Projekt:	Rekonstrukce objektu MŠ Palackého 4057 v Chomutově	
Objednatel:	Statutární město Chomutov	
Předmět:	Pokyn k provedení změny (PPZ)	2

Stavební Objekt: stavební část, VZT

Projekt:	Rekonstrukce objektu MŠ Palackého 4057 v Chomutově		
Objednatel:	Statutární město Chomutov		
Předmět:	Oznámení možné změny (OMZ)		2

Stavba: Snížení energetické náročnosti budovy MŠ Radoš

SCHODISTE ^{u v} VĚ STRANIA

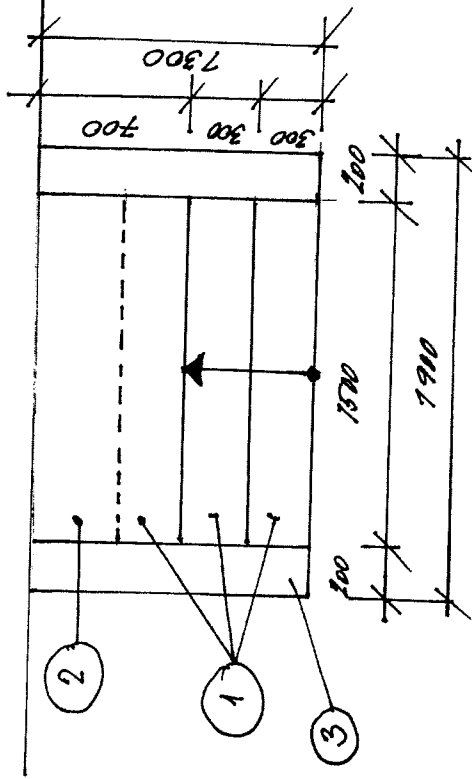
Zástupcem zhotovitele byl předložen nový návrh - doloženo zákresem (viz. "výkresy").

1. Rekonstrukce vnějších schodišť. - Při provádění zemních prací zjistil, že zídky, které ohraničují schodiště – vstupní schodiště do kuchyně a kanceláře vedoucí školní jídelny mají nedostatečné základy a nejsou odizolovány proti vodě a jsou v nevyhovujícím stavu (rozpadlé cihly). V DPS je řešena pouze oprava konstrukce schodišť, která by byla, podle názoru Zhotovitele nedostatečným řešením z hlediska dlouhodobé životnosti schodů a zídek.

2. Zabezpečení místnosti č. 1-20. PD řeší pouze mříž na jednom okně. Na základě objednatele a provozovatele bude doplněna mříž také na druhé okno.

- ① SCODNICE BEST - CANTO TRIOJUNI
- ② KERATICKA TLAĐA
- ③ TH'RNICE XTRACINEHO ŽEDNENI

- ROZKHERY DLE 7D STAVANICI STAV
- SODDNICE DLE 7D
- SODDISTSODHA' KIDKA KOKA - KUDAGRENE BEDNENI
TUTAKENE' SKODLAKNITIH TLETIVET, PLACENIY DO
THELO. FINANLI NODAKOKA' KUKTA SODDUA SE
SODLET ODLETV.
